## プログラマブルコントローラ MICREX-SX シリーズ SPH

## PCI Express バス対応 FL-net ボード一部仕様変更のお知らせ

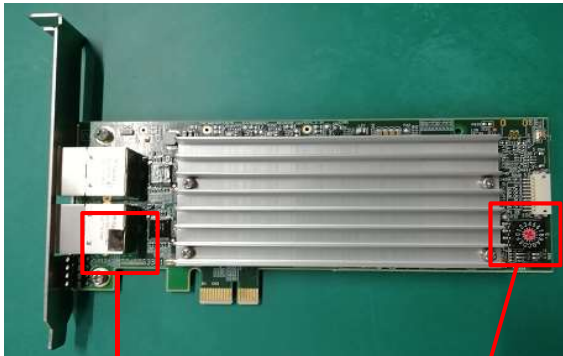
項目	変更前	変更後
外観	<p>基板外形仕様：168(W)×69(H)</p>  <p>01 ←ハードバージョン：V1 **</p> <p>ボード ID 設定用スイッチ：ハウジング部（水色） ロータ部（白色）</p>	<p>基板外形仕様：163(W)×69(H)</p>  <p>30 ←ハードバージョン：V30 **</p> <p>ボード ID 設定用スイッチ：ハウジング部（黒色） ロータ部（橙色）</p>
PCI-Express	PCI Express Base1.1 PCI Express ×1 レーン	PCI Express Base2.0 PCI Express ×1 レーン

項目	変更前	変更後
Ethernet Interface (Speed)	10BASE-T/100BASE-TX/1000BASE-T (10/100/1000Mbps)	100BASE-TX/1000BASE-T (100/1000Mbps)
対応 OS	Windows XP Professional Windows Server2003 (32bit) Windows 7 SP1 (64bit/32bit) Windows Server2008 R2 SP1 (64bit) Windows 10 (64bit)	Windows 7 SP1 (64bit/32bit) Windows Server2008 R2 SP1 (64bit) Windows 10 (64bit) Windows Server2016 (64bit) Windows Server2019 (64bit)

電子部品（マイコン、他）の生産終了に伴う変更

- (1) 製品形式、価格は変更ありません。
- (2) 変更前品（ハードバージョン V1）から変更品（ハードバージョン V30）へ置き換える場合に、ユーザーアプリケーション（Visual Basic, Visual C++）の変更は不要です。
- (3) 変更品のボードを使用する場合には、製品に同梱している最新のドライバ（V2.0.1.0 以降）を使用する必要があります。その際、旧ドライバがインストール済みであれば、旧ドライバをアンインストール後に最新のドライバをインストールしてください。
- (4) 変更品の Ethernet インタフェースは、10Mbps での接続をサポートしていません。10Mbps 回線に接続する場合には、10Mbps と 100Mbps/1000Mbps をサポートするスイッチングハブを使用してください。
- (5) 変更品は Windows XP、Windows Server2003 に対応していません。
